## Numéro FAQ : 14-026

### Prescriptions de protection incendie AEAI, édition 2015

#### Directive de protection incendie 14-15 / Utilisation des matériaux de construction

Thème : Sols de terrasses à claire-voie

Chiffre 3.3.1, alinéa 5, schéma p. 24

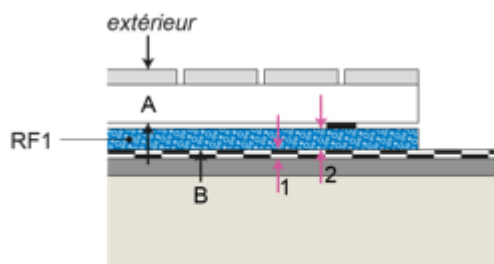
La couche en matériaux de construction RF1 (voile en fibres de verre) doit-elle être placée **directement** sous le plancher en bois ou peut-on installer encore une couche de protection RF3 **entre le plancher en bois et le matériau de construction RF1** (meilleur nettoyage possible) ?

La couche en matériaux de construction RF1 doit être placée directement sous le plancher en bois.

Aucune couche de protection en RF3 ne peut être installée entre le plancher en bois et la « couche en matériau de construction RF1 ».
